# 정기(기동점검) 점검 조치결과보고

## 〔올림픽대교 남단IC 연결램프 구조개선공사〕

- 점검일시 : 2019.05.30 (목)
- 조치결과
- ◆ 점검자 : 전용현

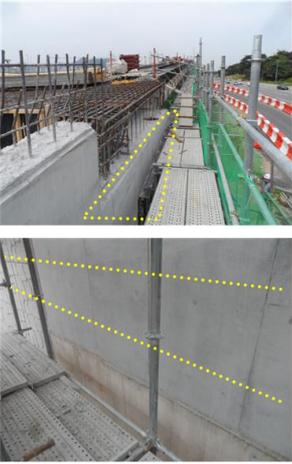
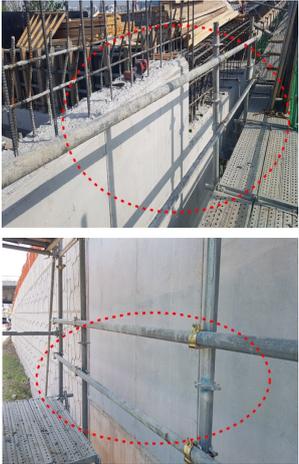
지적내용	점검사진	조치일자	조치사진
		조치내용	
<p>○ 추락재해 예방</p> <p>- J1교 A2작업장의 가설비계는 교대 벽체와 작업발판사이로 근로자가 추락할 우려가 있으니 안전난간을 설치하기 바람.</p> <p>※ 건설안전기본지침 P-12 (추락재해예방 안전시설 및 작업기준)</p>		<p>2019.06.05</p> <p>J1교 A2 교대와 벽체 사이 안전난간대 설치 완료</p>	
		<p>2019.06.05</p> <p>한강둔치 이동 가설계단 진입부 정리 완료</p>	
<p>○ 가설통로 안전</p> <p>- J1교 A2에서 한강둔치측으로 이동하는 가설계단 진입부에 장애물이 적치되어 있어 근로자 전도재해의 우려가 있으니 제거 조치하고 안전한 통로를 확보하기 바람.</p> <p>※ 건설안전기본지침 P-18 (가설통로 안전시설 및 작업기준)</p>		<p>2019.06.05</p> <p>한강둔치 이동 가설계단 진입부 정리 완료</p>
